島根原子力発電所第2号機 審査資料	
資料番号	NS2-補-019改04
提出年月日	2023年2月10日

工事計画に係る補足説明資料

放射性物質吸着材の設置箇所の変更について

図1 海洋への放射性物質の拡散抑制（放射性物質吸着材）設置位置図

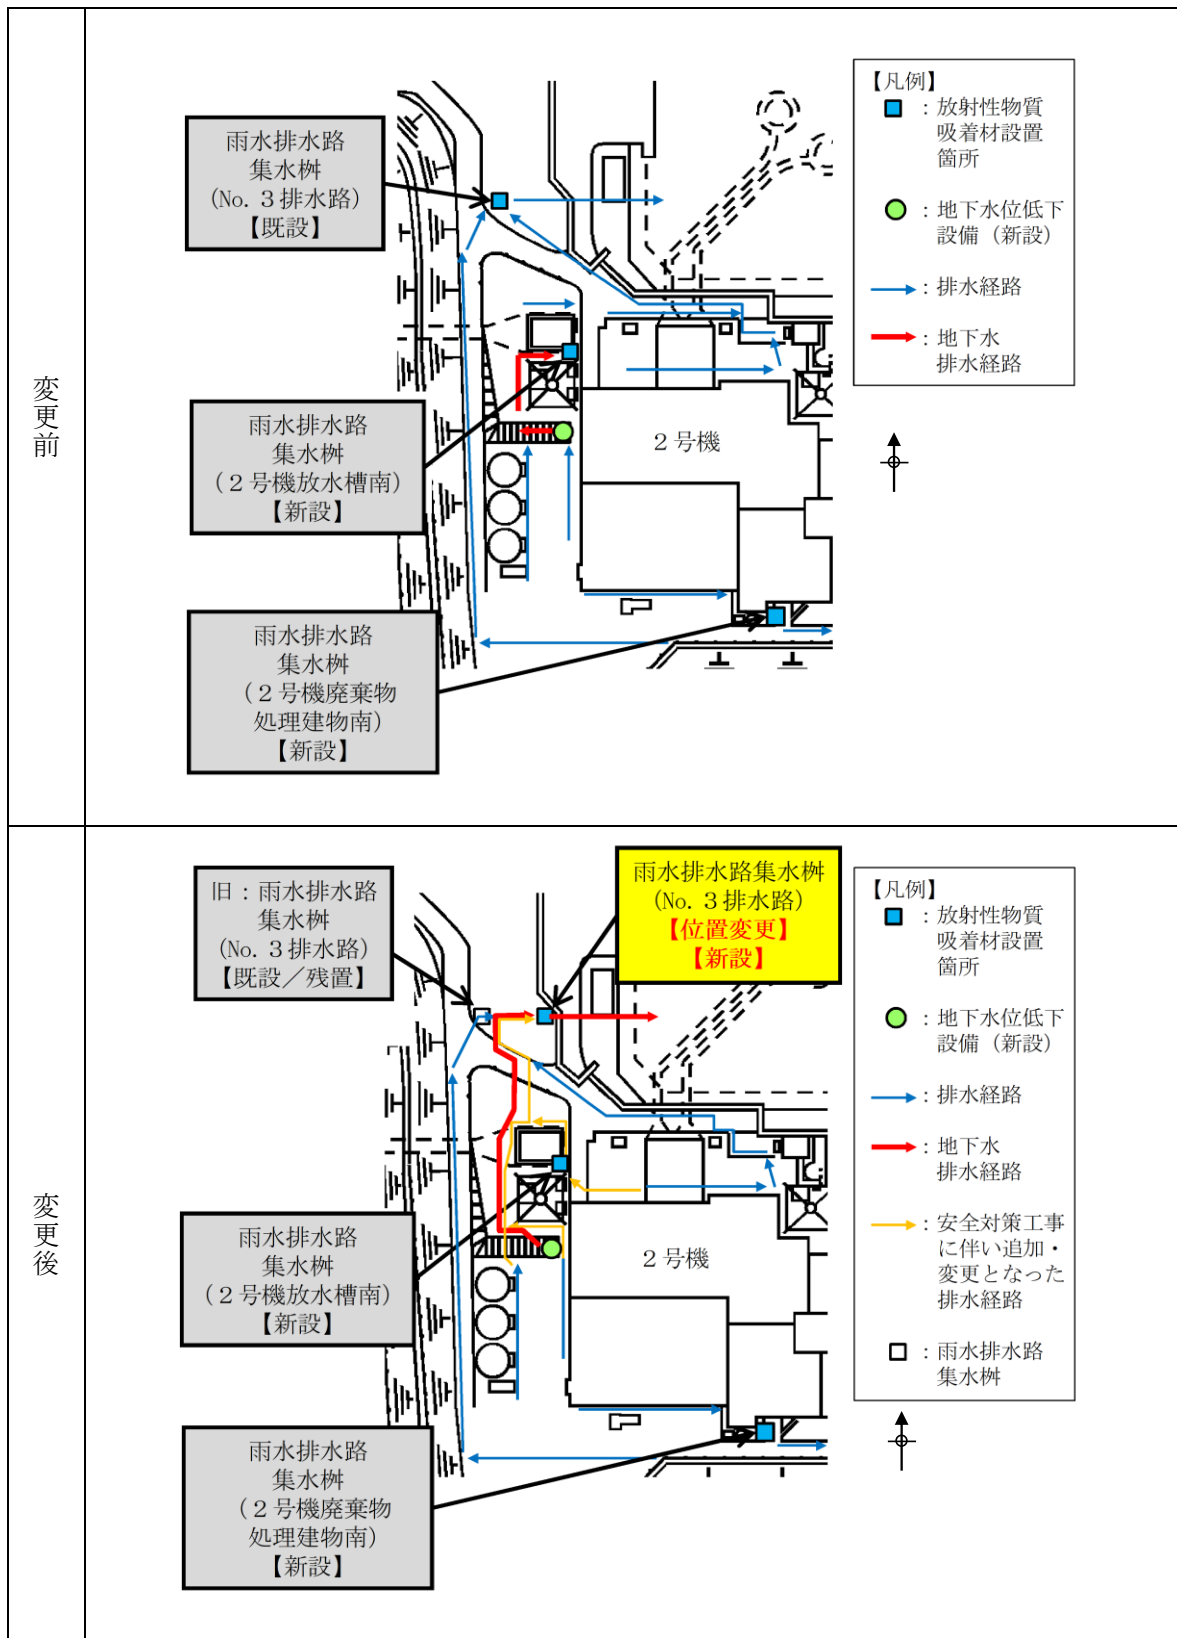
地下水位低下設備は、汲み上げた地下水を敷地内の屋外排水路を通じて海に排水するが、地震により敷地内の屋外排水路が損傷し、地下水が地表面に溢れ出した場合においても耐震性を有する集水桝に流下することで海への排水経路を確保する設計としている。地下水位低下設備で汲み上げた地下水を確実に海に排水するために、現状の「雨水排水路集水桝（No. 3 排水路）」の下流側に耐震性を有する雨水排水路集水桝を新設することから、放射性物質吸着材の設置箇所「雨水排水路集水桝（No. 3 排水路）」を下流側の新設する雨水排水路集水桝に位置を変更する。

雨水排水路集水桝（No. 3 排水路）の設置位置を変更し、放射性物質吸着材の重量も変更する。また、雨水排水路集水桝（2号機放水槽南，2号機廃棄物処理建物南）に設置する放射性物質吸着材の重量も変更する。なお、合計設置箇所数（3 箇所）及び設置箇所名称の変更はない。重量の変更内容一覧を表 1 に、設置箇所の寸法及び重量の設計変更内容を表 2, 3 に、設置位置図を図 1 に示す。

雨水排水路集水桝（No. 3 排水路）は下流側の新設する雨水排水路集水桝に位置を変更するが、汚染水の排水経路だけが接続する設計から地下水の排水経路も接続し雨水排水路集水桝として共有する設計に変更し、雨水排水路集水桝の寸法を変更^{*1}した。

注記*2：2号機取水槽及び2号機放水槽周辺における安全対策工事に伴い排水経路を変更した。具体的には、雨水排水路集水桝（2号機放水槽南）から見て西側からの地下水排水経路からの流入がなくなり、東側からの汚染水排水経路からの流入が追加となった。変更前後の排水経路を図1に示す。

図2 海洋への放射性物質の拡散抑制手順の流れ

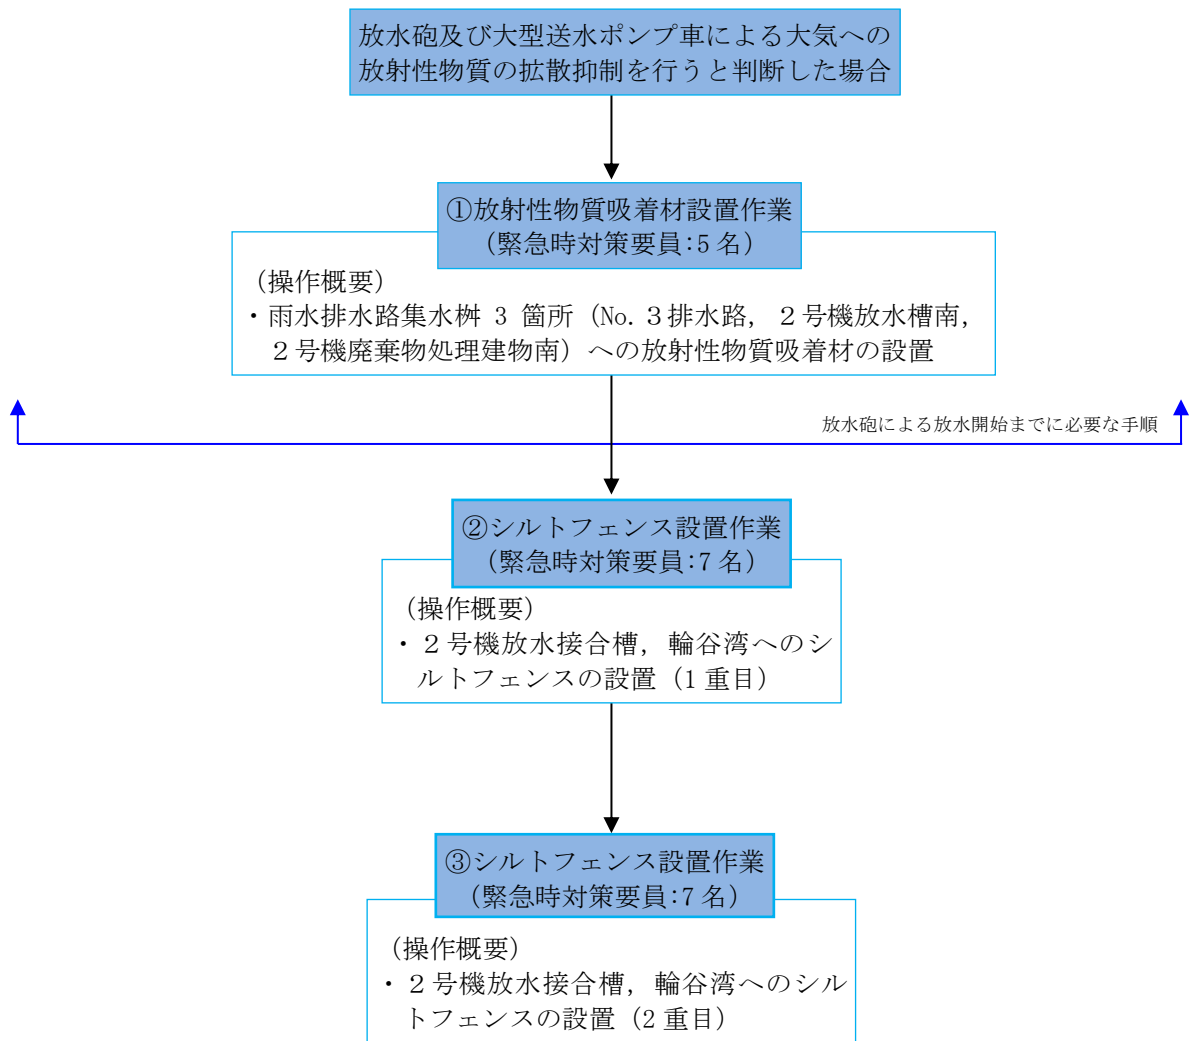
図 2 に示す海洋への放射性物質の拡散抑制手順の流れに示すとおり、放射性物質吸着材の設置完了をもって「放水砲及び大型送水ポンプ車による大気への放射性物質の拡散抑制」の放水開始作業を実施するが、2. (3) に示すとおり設置作業時間の変更はないことから、放水開始作業に影響はない。
